Gemeinde Muggensturm		Beschlussvorschlag		27/23 ÖS			
Amt: Hauptamt		Beratungsfolge		Sitzung am			
		Gemeinderat		08.05.2023			
AZ.:				öffentlich			
Beratungsergebnis:							
Bearbeiter: Daniela Fischer							
Verfasser: Daniela Fischer							
einstimmig	Mit Stimmenmehrheit	Ja-Stimmen	Nein-Stimmen	Enthaltungen	Beschlussvorschlag	Abweichung	Kein Beschluss wird nachgereicht

Regenwassermanagement der Gemeinde Muggensturm; Baumaßnahme Regenüberlaufbecken (RÜB) und Regenrückhaltebeckens (RRB) im Bereich

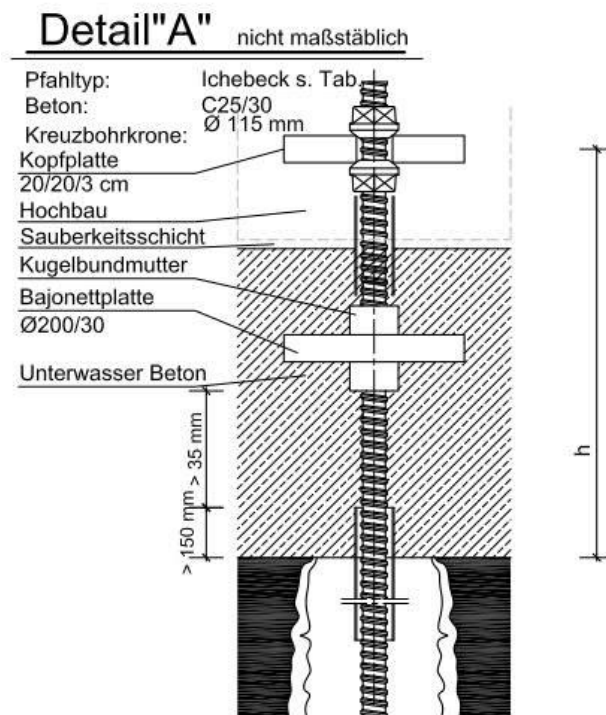
Im Rahmen der Erkundung für einen Tiefbrunnen im Bereich des benachbarten Sportplatzes wurde vom IB Roth & Partner eine Bohrung bis eine Tiefe von 20 m niedergebracht. Hierbei wurde festgestellt, dass in einer Tiefe von ca. 15 m unterhalb der Geländeoberkante eine bindige Schicht vorhanden ist. Das IB Roth & Partner hat Wald + Corbe dieses Ergebnis mitgeteilt und dabei darauf hingewiesen, dass u.U. diese Schicht bis in das Baufeld der Kombibecken reicht. Da eine solche bindige Schicht andere Kennwerte als Kies-Sand aufweist, hat dies wiederum Auswirkungen auf die bisherige Bemessung der Mikropfähle.

Die bereits erstellte Statik der Mikropfähle wurde überprüft und an die neuen Erkenntnisse zum Untergrund angepasst. Die so fortgeschriebene Statik hatte zum Ergebnis, das Teile der

Mikropfähle verlängert werden müssen und einen größeren Durchmesser benötigen. Des Weiteren wurde im Rahmen der Überprüfung das bisherige statische Konzept so fortgeschrieben, dass an die Mikropfähle nicht nur die Unterwasserbetonsole rückverankert, sondern auch die noch herzustellenden Stahlbetonbauwerke dauerhaft rückverankert werden können und so auftriebssicher hergestellt werden können. In der nachfolgenden Abbildung ist diese Konstruktion dargestellt.

Damit entfallen gleichzeitig die bisher in den Positionen 2.4.51 und 2.4.53 beauftragten Leistungen zur Rückverankerung der Bauwerke mittels Edelstahlankern. Vor diesem Hintergrund empfiehlt das Büro Wald + Corbe die angebotene Leistung sachlich anzuerkennen.
